Figure 4.4.1	Coupe montrant le niveau approximatif de la nappe phréatique régionale.....	21
Figure 4.5.1	Zone du périmètre de sécurité.....	35
Figure 4.5.2	Dessin en coupe révisé	51
Figure 4.5.3	Zone du périmètre de sécurité.....	56

4.0 DEMANDES DE RENSEIGNEMENTS DU PUBLIC

4.1 Citoyen de Fermont (PC 02)

Figure 4.4.1 Coupe montrant le niveau approximatif de la nappe phréatique régionale

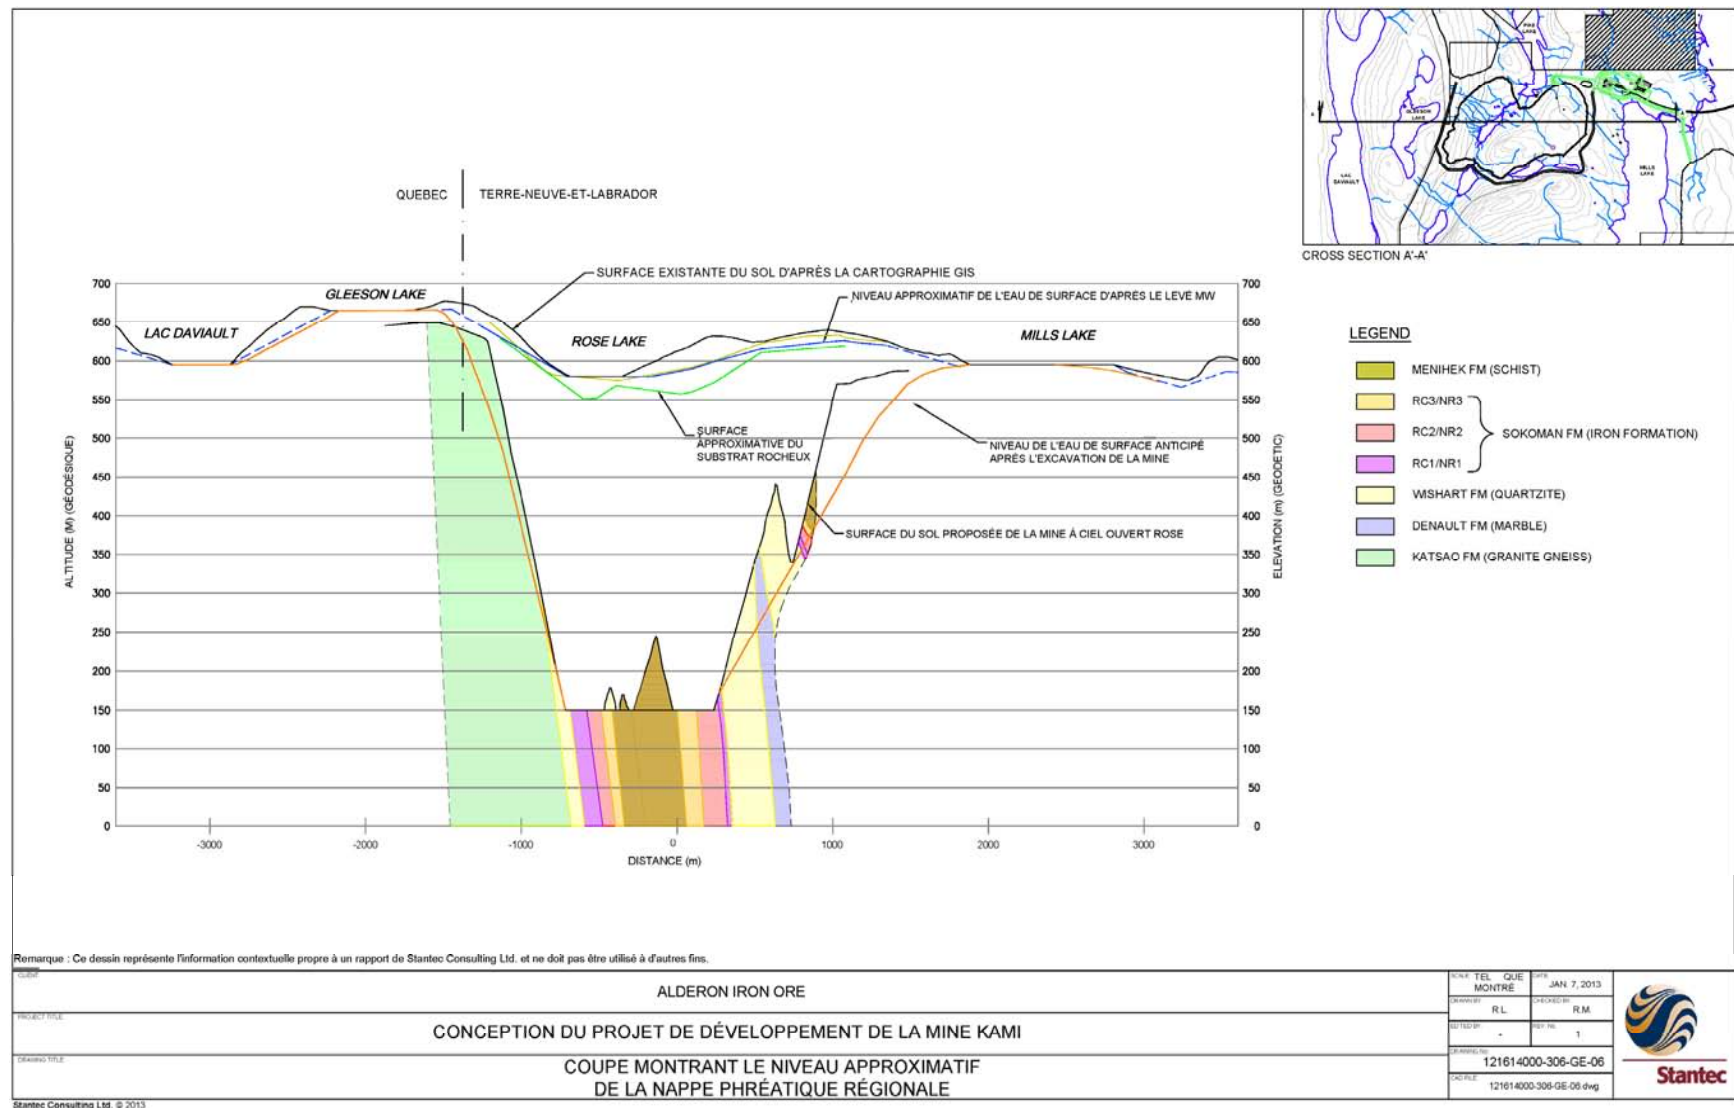
Le RLC mentionne que le projet se situe entièrement au Labrador à environ 6 km au sud la concession minière de Wabush et à proximité des villes de Wabush, Labrador City et Fermont. Or, la figure en coupe du profil du niveau d'eau souterraine (Alderon Iron Ore Corp., 2012a annexe A) montre clairement que le profil de la fosse Rose dépassera la frontière Québec-Labrador sur quelques centaines de mètres. Le promoteur devra valider le fait que la fosse Rose touchera partiellement le territoire québécois et informer s'il y a lieu les autorités compétentes du Québec.

La mine à ciel ouvert sera entièrement sur le territoire du Labrador et ne s'étendra pas dans celui du Québec. Veuillez vous reporter à la figure 16.32 présentée dans le Volume 1, chapitre 16, de l'ÉIE. Cette figure illustre la mine à ciel ouvert Rose par rapport à la frontière entre le Québec et le Labrador. La vue en coupe de l'élévation de l'eau souterraine (intitulé « *Coupe montrant le niveau approximatif de la nappe phréatique régionale* ») présentée à l'annexe A (Figures et dessins) de l'étude de référence sur les ressources en eau (annexe G de l'ÉIE, Volume 1) a été révisée afin de montrer l'emplacement correct de la frontière Québec-Labrador relativement à la mine à ciel ouvert (figure 4.4.1, ci-dessous).

Figure 4.5.2 Dessin en coupe révisé

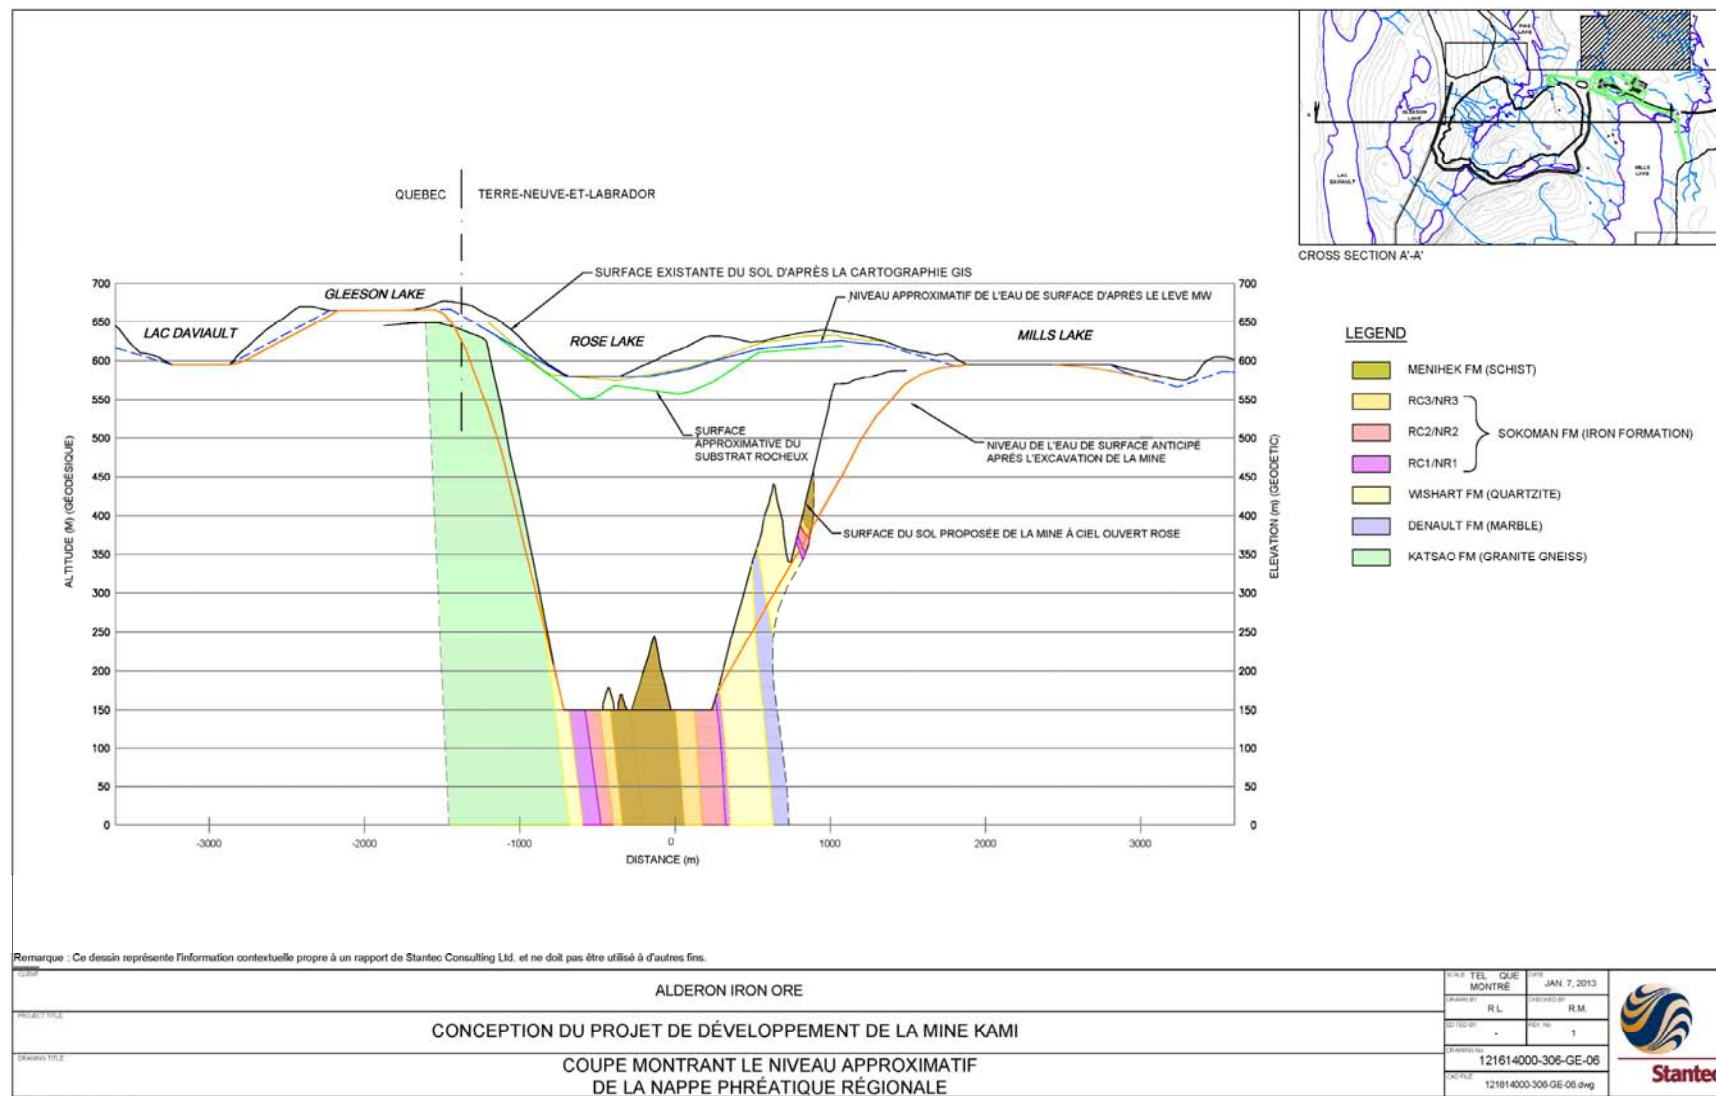
- **La modification du sol lors des sautages peut créer des fissures ce qui amènera de l'infiltration d'eau contaminée dans nos cours d'eau québécois et dans la nappe phréatique. Le lac Daviault, un lac très important à différents niveaux pour la récréation, peut de ce fait, être atteint;**

La séparation des eaux souterraines sera une image atténuée de la séparation des eaux de surface entre le Québec et le Labrador. L'eau souterraine continuera à suivre les gradients hydrauliques naturels vers le Québec et le Labrador (figure 4.5.2).

La création de la mine à ciel ouvert ne fait qu'accentuer les gradients hydrauliques naturels vers la zone du Lac Rose. Par conséquent, il ne devrait pas y avoir d'infiltration d'eau contaminée dans les ruisseaux et l'eau souterraine du Québec.

D'après l'évaluation d'Alderon de la région, le Lac Gleeson devrait fournir une limite hydraulique qui maintiendra les niveaux de l'eau souterraine dans la région. Les lacs de haute terre en topographie à prédominance de substrat rocheux devraient comporter des sédiments benthiques à très basse perméabilité; autrement, le lac ne persisterait pas durant la saison sèche.
